## FIUME PO

# SISTEMAZIONE A CORRENTE LIBERA PER LA NAVIGAZIONE CON IMBARCAZIONI DI CLASSE Va NEL TRATTO CASTELMASSA - STIENTA

*Progetto Definitivo*

Oggetto: CONTRODEDUZIONI ALLE RICHIESTE  
DI INTEGRAZIONI NELL'AMBITO  
DEL PROCEDIMENTO DI V.I.A.

Figura 1 – Portata solida (in alto) e volume cumulato transitante (in basso) nello stato di fatto e di progetto nella sezione immediatamente a monte della presa della centrale di potabilizzazione di Pontelagoscuro, valori simulati per il periodo 2005-2014

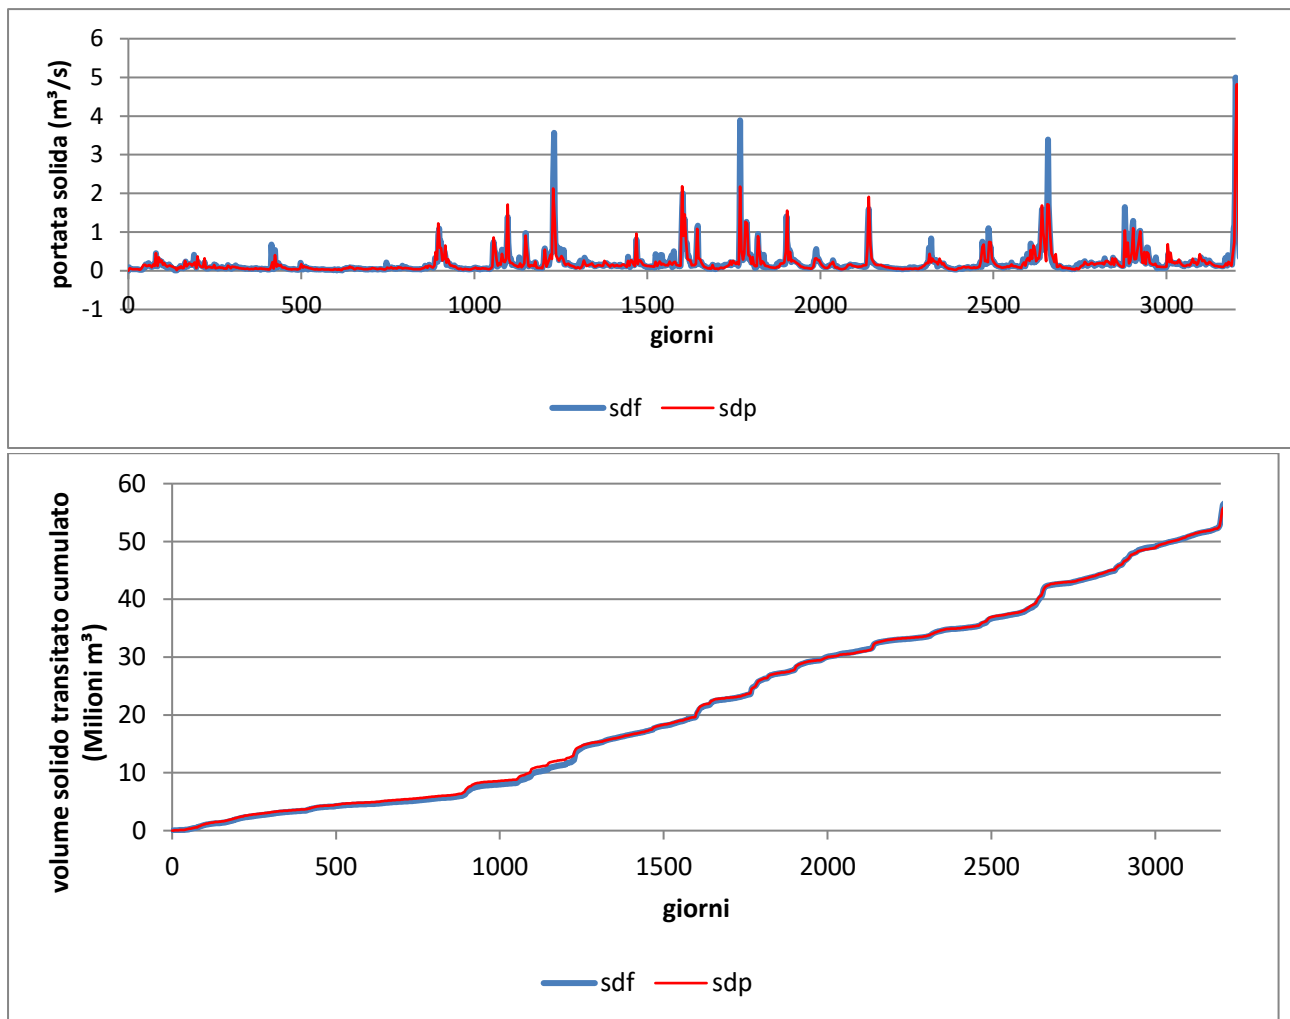
**PUNTO 1.B - ASPETTI PROGETTUALI:** Incidenza, a seguito della realizzazione delle opere previste, della deposizione/erosione dei sedimenti, del trasporto solido di sedimenti verso valle, delle variazioni dei regimi di deflusso, dei profili di velocità e dei tiranti idrici, avuto particolare riguardo della Centrale di potabilizzazione di Pontelagoscuro.

- **nello stato di progetto si ha un incremento di trasporto solido, dell’ordine del 3-5%**, nel primo periodo idrologico significativo (ordine di un paio di anni) fino a che si ha un assestamento delle condizioni morfologiche; successivamente non si riscontrano differenze significative nella portata solida transitante (Figura 1).

Figura 9 - Opere nel tratto a valle della curva di Castelmasa nel progetto preliminare, nella prima alternativa e nella seconda alternativa (soluzione di progetto) analizzate.

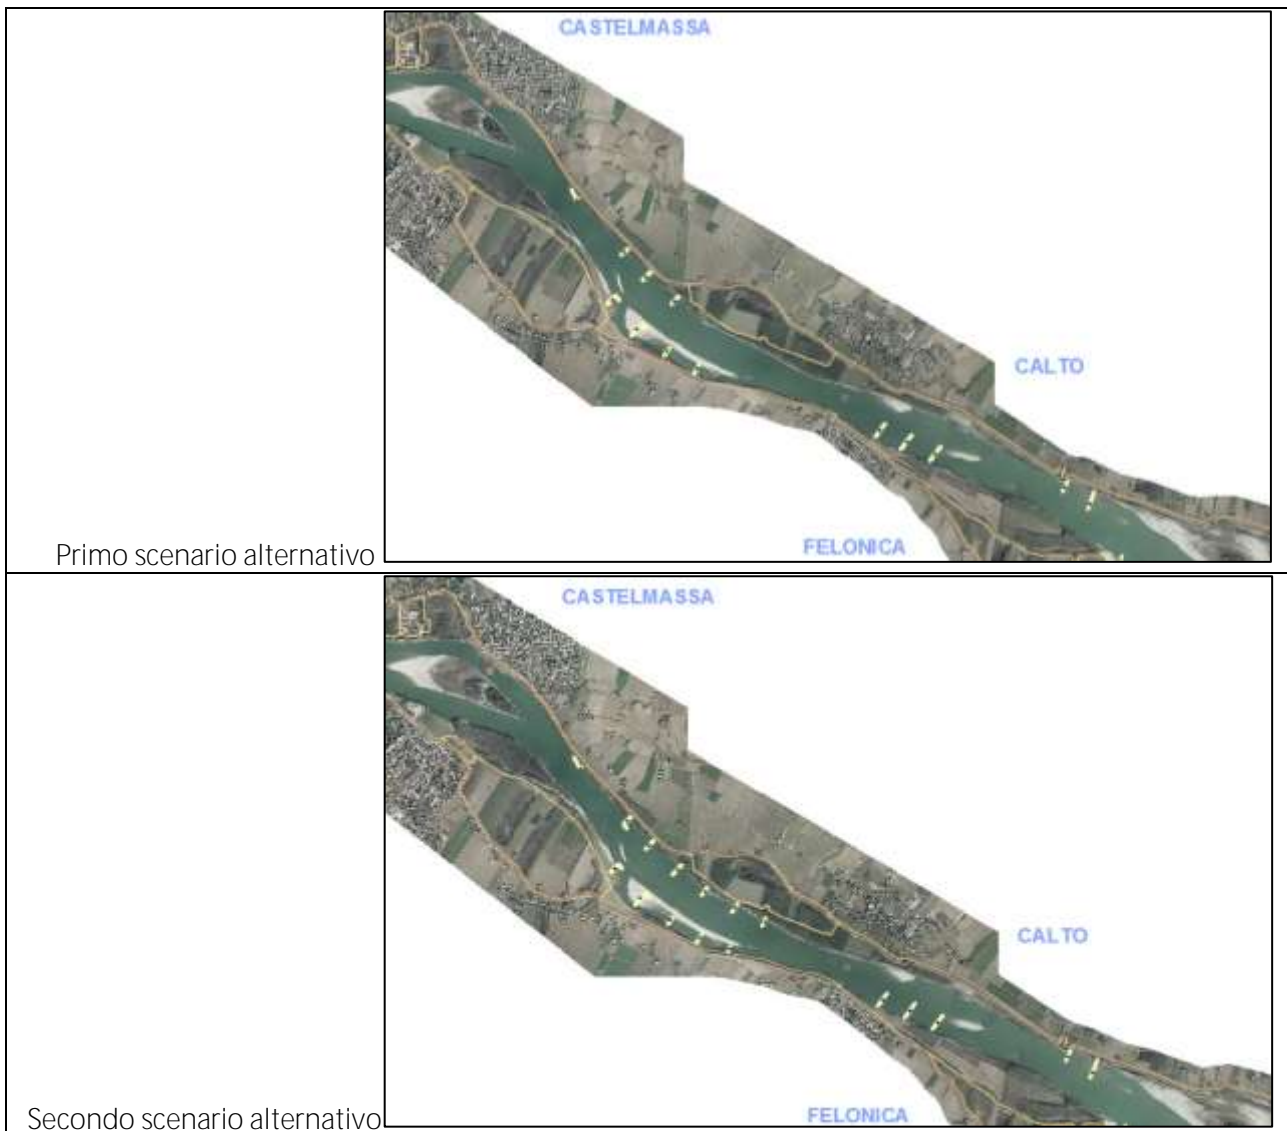
- g. Preso atto che le finalità del progetto non sono raggiungibili con metodologie o tecnologie differenti dalla sistemazione mediante opere a corrente libera, risulta necessario verificare **gli effetti sull'idrodinamica del fiume Po delle opere di progetto valutando ragionevoli alternative basate su diversi dimensionamenti e localizzazioni delle stesse, non solo per portate inferiori a 800 m<sup>3</sup>/s, ma anche in condizioni di piena ordinaria e dell'evento con tempo di ritorno pari alla vita dell'opera, ciò implementando modelli che stimino anche i**

Le modifiche apportate via via nello scenario di progetto hanno riguardato la posizione dei pennelli, la loro lunghezza e inclinazione rispetto all'asse fluviale. I tre stralci progettuali ripostati in Figura 7 illustrano un esempio di tale affinamento nel tratto immediatamente a valle della curva di Castelmasa.
